Modulo per la presentazione delle osservazioni per i piani/programmi/progetti sottoposti a procedimenti di valutazione ambientale di competenza statale

Oggetto: PROGETTO DEFINITIVO DI UN PARCO EOLICO DI POTENZA PARI A 98 MW + 30 MW DI ACCUMULO, SITO IN AGRO DI CELENZA VALFORTORE E CARLANTINO (FG), E DELLE OPERE CONNESSE ANCHE IN AGRO DI CASALNUOVO MONTEROTARO, CASALVECCHIO DI PUGLIA E TORREMAGGIORE (FG)” ed alla “PRESENTAZIONE DELL’ISTANZA PER L’AVVIO DEL PROCEDIMENTO DI VALUTAZIONE DI IMPATTO AMBIENTALE -VIA- DELLA RINNOVABILI SUD 2 SRL”.

Codice procedura: [ID VIP/ID MATTM 10447]

FIG. 2 – CELENZA VALFORTORE (VISTA VERSO NORD-NORD-OVEST DAL BELVEDERE CERULLI ALLE LOCALITA' LAGO DI OCCHITO – CAMARDA – MASSERIA DE COSMO).

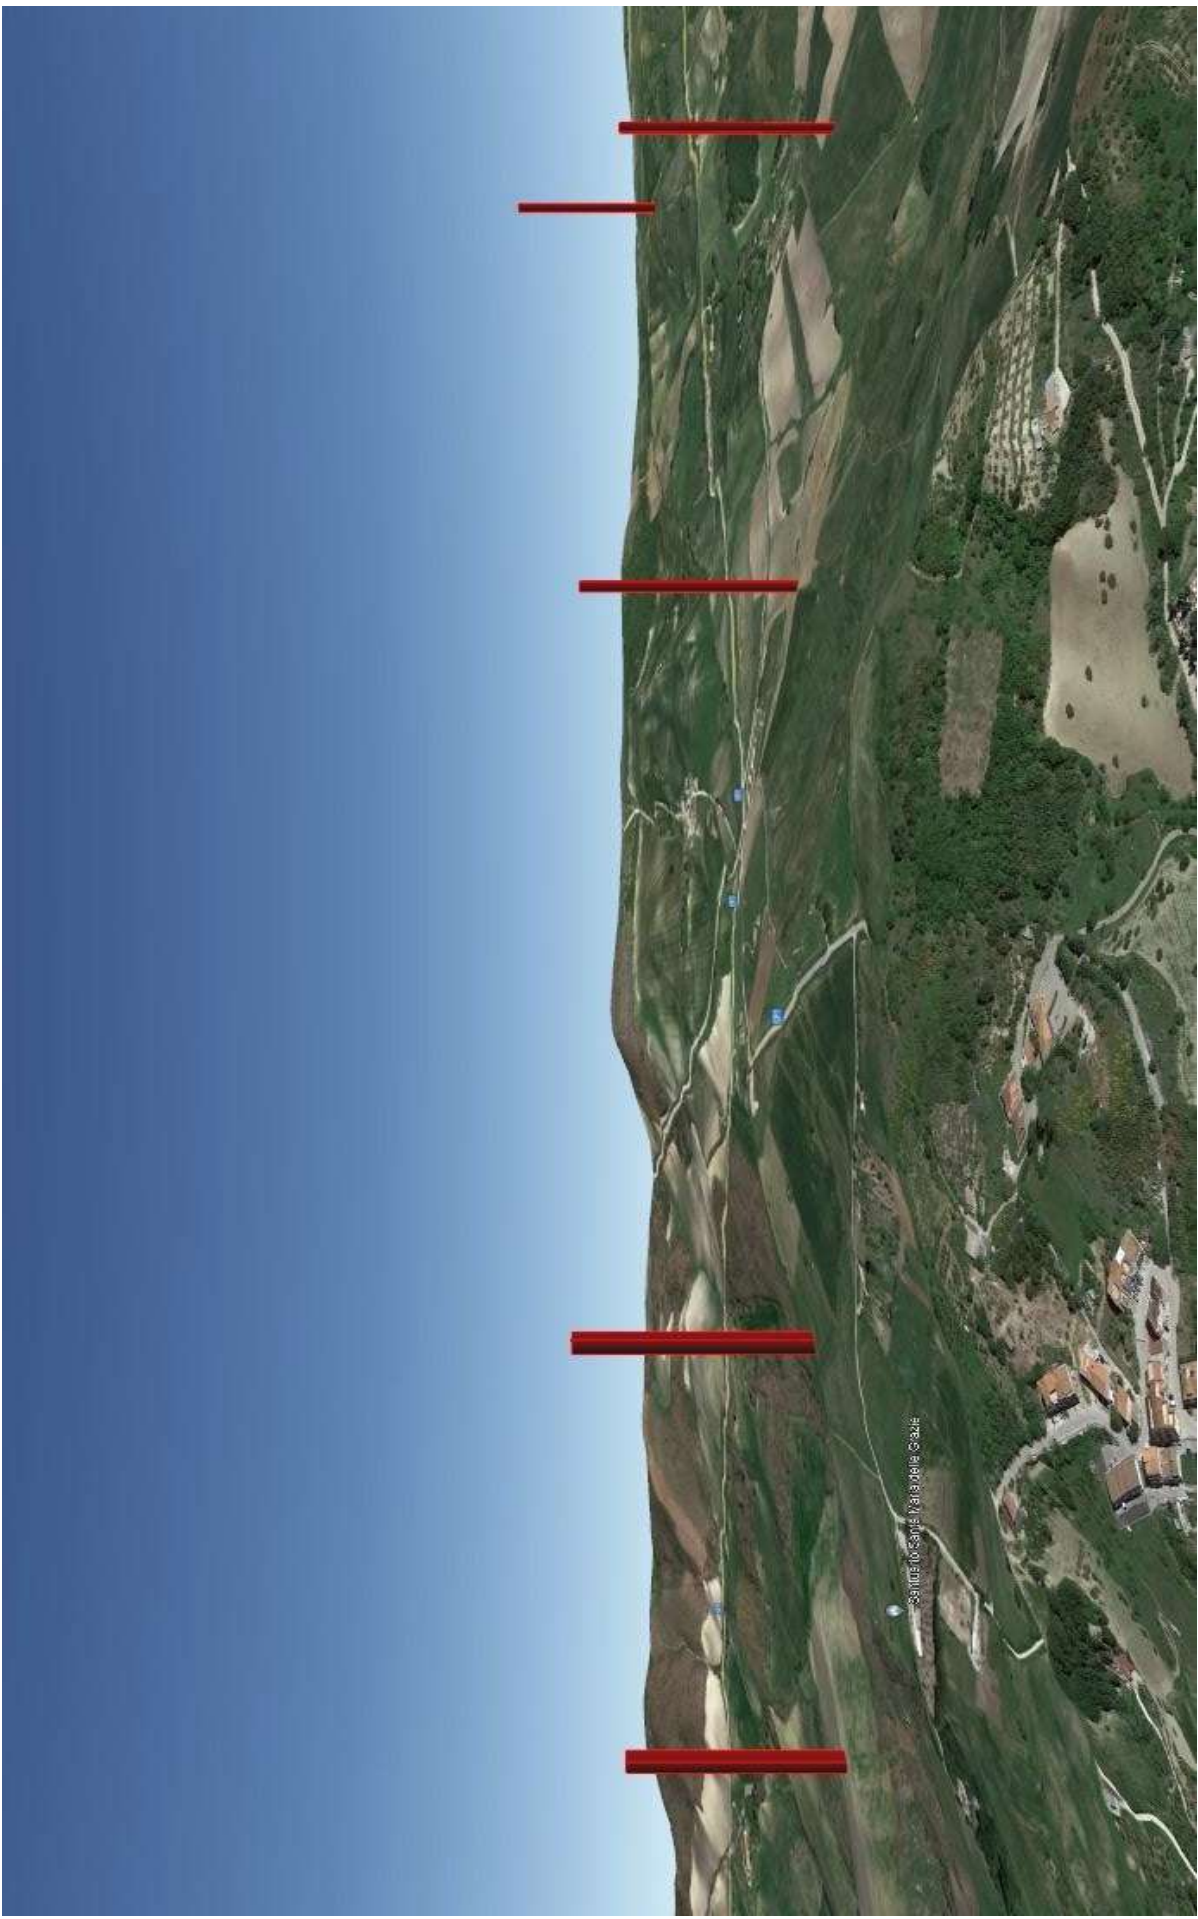
<p>le figure territoriali di lunga durata.</p>	<p>dell'ambito descritte nella sezione B.2 della scheda, in coerenza con le relative Regole di riproducibilità (sezione B.2.3.1);</p>	<p>dalla presenza di una viabilità diffusa, di aree agricole produttive. La realizzazione del nuovo impianto non varierà in maniera significativa il contesto paesaggistico dell'area.</p> <p style="font-size: 2em; color: red; text-align: center;">No! ?</p>	<p>residenziali turistici e produttivi, nuove infrastrutture, rimboschimenti, impianti tecnologici e di produzione energetica) che alterino o compromettano le componenti e le relazioni funzionali, storiche, visive, culturali, simboliche ed ecologiche che caratterizzano la struttura delle figure territoriali;</p> <ul style="list-style-type: none"> - Individuano gli elementi detrattori che alterano o interferiscono con le componenti descritte nella sezione B.2 della scheda, compromettendo l'integrità e la coerenza delle relazioni funzionali, storiche, visive, culturali, simboliche, ecologiche, e ne mitigano gli impatti; 	<p>un contesto paesaggistico già antropizzato dalla presenza di una viabilità diffusa, di aree agricole produttive. La realizzazione del nuovo impianto non varierà in maniera significativa il contesto paesaggistico dell'area.</p> <p style="font-size: 2em; color: red; text-align: center;">No! ?</p>

<p>3. Salvaguardare e Valorizzare i paesaggi e le figure territoriali di lunga durata.</p>	<p>salvaguardare e valorizzare lo skyline dei Monti Dauni, quale elemento caratterizzante l'identità regionale e d'ambito. Salvaguardare e valorizzare, inoltre, gli altri orizzonti persistenti dell'ambito con particolare attenzione a quelli individuati dal PPTR (vedi sezione A.3.6 della scheda);</p>		<p>OK</p> <p>Individuano cartograficamente ulteriori orizzonti persistenti che rappresentino riferimenti visivi significativi nell'attraversamento del paesaggio dell'ambito al fine di garantire la tutela;</p> <ul style="list-style-type: none"> - Impediscono le trasformazioni territoriali che alterino il profilo degli orizzonti persistenti o interferiscano con i quadri delle visuali panoramiche; Impediscono le trasformazioni territoriali (nuovi insediamenti residenziali, turistici e produttivi, nuove infrastrutture, rimboschimenti, impianti tecnologici e di produzione energetica) che compromettano o alterino il profilo e la struttura del costone dauno caratterizzata secondo quanto descritto nella sezione B.2; 	<p style="font-size: 2em; color: red; text-align: center;">No! ?</p> <p>OK</p>
